# 监理工程师通知单

工程名称：安丘市 80MW 光伏扶贫电站项目

编号：AQ-GF-ZH-013

主题：关于金海新源支架抽检质量相关事宜

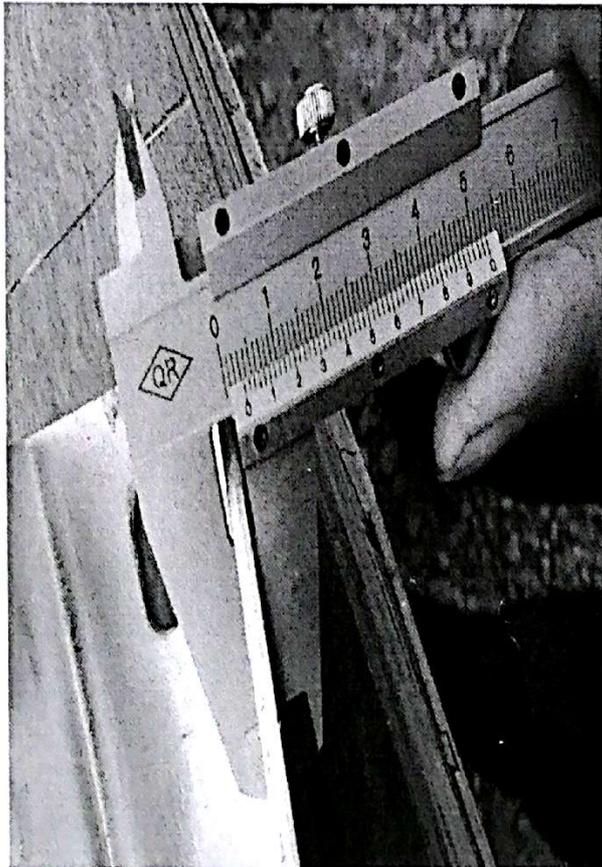
2017.05.26 日监理人员对金海新源固定支架进场抽检，发现支架小部件材料厚度与设计要求存在差异：

- 1、檩托：标准厚度 5mm，现场实测 4.46mm；
- 2、抱箍 1：标准厚度 4mm，现场实测 2.86mm；
- 3、立柱连接件：标准厚度 4mm，现场实测 3.50mm；

现针对以上问题，要求施工单位对此次材料做退场处理，包括第一车不合格立柱尽快退场，以免后期材料混淆，影响质量。以上要求限期 2 日完成退场，如下批进场材料再次出现这样的问题，将不予验收，整车拉回原厂。
